Berechnung der Kosten von Mietleitungen

Anhang 10 zum Referenzdokument Analytisches Kostenmodell für das Breitbandnetz Version 2.1.2

Auswertung der Stellungnahmen

Bad Honnef, 22. Dezember 2014

Abbildung 6-2: Layer 1 Integration elektrisch (NG-SDH) – Netzebene 0-1

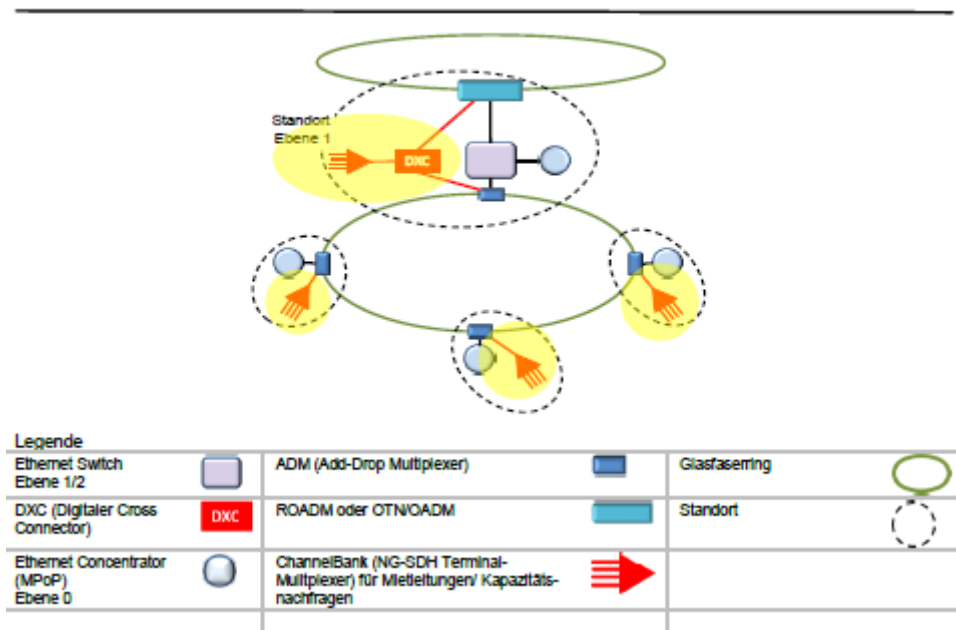
Kommentaraufforderung 6-5 bezieht sich auf die Realisierung der Verbindungsnachfrage im Transportnetz mit NG-SDH. Abbildung 6-2 im konsultierten Dokument (S. 25) stellt die vorgeschlagene Realisierung dar. Dabei werden sogenannte ChannelBanks an allen MPoP unterstellt, die die Signale aus den spezifischen Verbindungsnachfragen auf die Übertragungsgeschwindigkeiten des anschließenden Transportnetzes multiplexen. Auf den höheren Ebenen (ab Ebene 1) werden zusätzlich Digital Cross Connector (DXC) modelliert, welche die Funktion der Steuerung übernehmen.

Die Stellungnahmen bestätigen, dass die vorgeschlagene Methode eine verursachungsgerechte Kostenermittlung ermöglicht. **DTAG** versteht die Frage lediglich im Zusammenhang mit der Beanspruchung des DXC bei eingerichteten Direktverbindungen innerhalb eines Rings und stimmt dem Vorschlag ebenfalls zu. Aus Sicht von **Vodafone** stellt der Ansatz eine Möglichkeit zur Kostenabschätzung für SDH dar, die im Einzelfall aber beliebig abweichen kann, wenn nur die unteren Netzebenen betroffen sind.

Abbildung 6-11: Steuerung der Ethernet Mietleitungen durch hierarchisch übergeordneten Ethernet-Switch des Breitbandnetzes

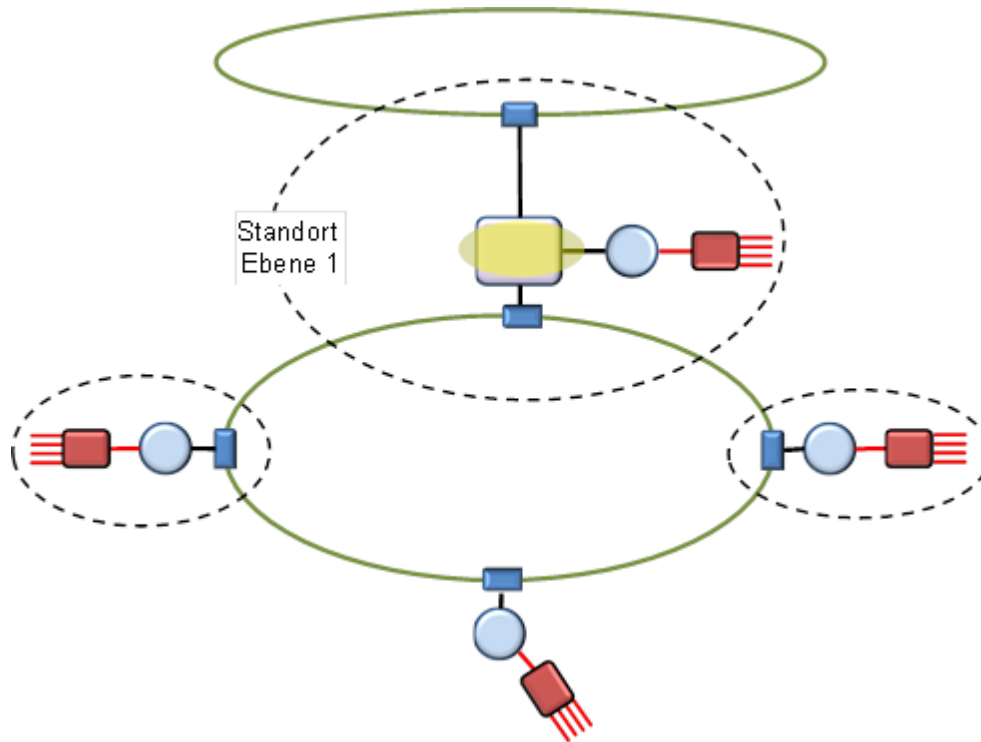
Kommentaraufforderung 6-13 bezieht sich auf die Realisierung der spezifischen Layer 2 Verbindungsnachfrage im Konzentrationsnetz. Abbildung 6-12 im konsultierten Dokument (S. 49) stellt die vorgeschlagene Realisierung dar. Dabei werden aufgrund der Integration der Layer 2 Verbindungsnachfragen mit den IP-basierten Layer 2 Verkehren keine zusätzlichen Netzelemente berücksichtigt. Stattdessen übernehmen die Ethernet Einrichtungen, die bereits im Kostenmodell Breitbandnetz Version 2.1.1 für beide Nachfragen dimensioniert werden, die Steuerung der Verbindungsnachfragen. Die netzelementbezogenen Kosten für den Transport und Verbindungssteuerung auf Layer 2 lassen sich somit bereits aus dem bestehenden NGN Modell ableiten.

Der im Konsultationsdokument vorgestellten Ableitung der Kosten wird von allen Betreibern, die eine Stellungnahme hierzu abgegeben haben, zugestimmt.
